EMPRESA DE TRANSMISION ELECTRICA, S.A.

ETE-DI-SP3-638-2023

Referencia: Estudio de Impacto Ambiental Categoría II Subestación Eléctrica Panamá III 230 kV.

Asunto: Respuesta a la primera aclaratoria DEIA-DEEIA-AC-0001-0401-2023.

Ilustración 2: Vista de ubicación de autopista Panamá – Colón y PH Altamira Garden en cuanto a radio de 500 metros.

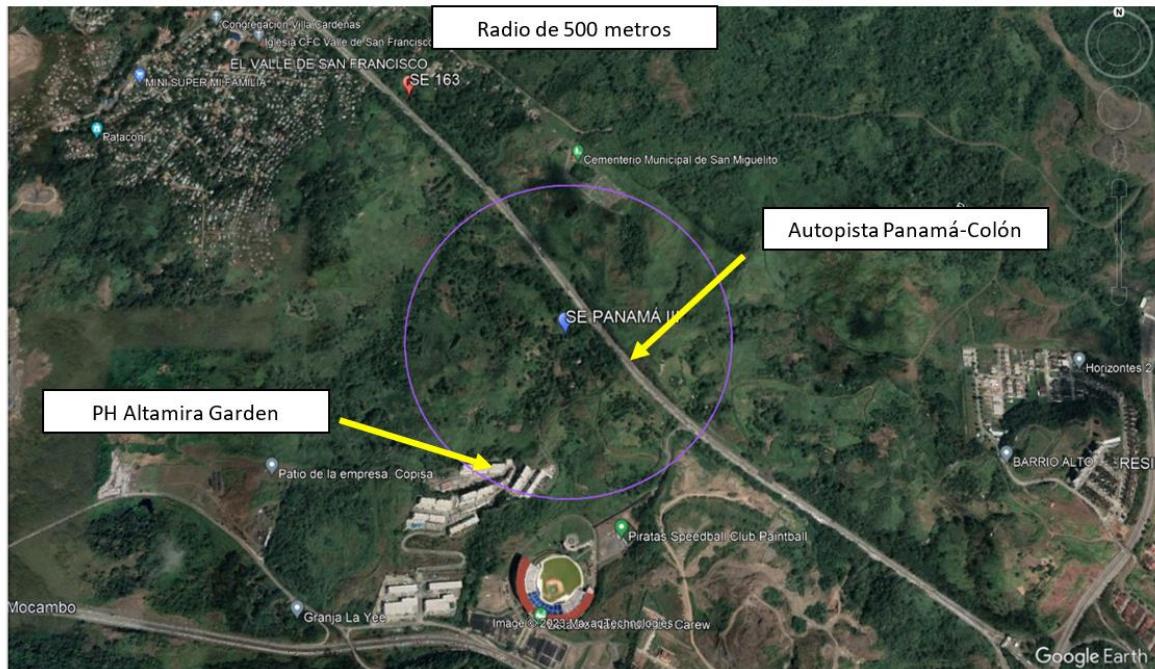
- a. Indicar las condiciones y distancia mínima de las infraestructuras que se verán posiblemente afectadas por los trabajos de voladura.**

Respuesta 8a:

A continuación, en la Tabla 8 se indica las condiciones y distancia mínima de las infraestructuras que se verán posiblemente afectadas por los trabajos de voladura. Dentro del Anexo 15-A e Ilustración 1 se puede observar el radio de 500 metros al proyecto de Subestación Panamá III 230 kV en relación con el corte por voladura.

Infraestructuras	Descripción de la Condiciones	Distancia mínima de infraestructura con respecto a la actividad
PH Altamira Garden	Es un complejo habitacional con varias torres, se vería expuesto por las vibraciones que puedan emitir la voladura	La estructura (Edificio, Residencial) se encuentra a 400 metros.
ENA Autopista Panamá - Colón	Es la estructura más cercana y propensa a sufrir afectaciones por la voladura por su corta distancia, ya que es una vía de comunicación vial muy concurrida, en la cual circulan a velocidad promedio de 80 km/h a 110 km/h.	La Autopista se encuentra a 120 metros aproximadamente del centro de área de corte por voladura y como punto más cercano sería aproximadamente 75 metros.
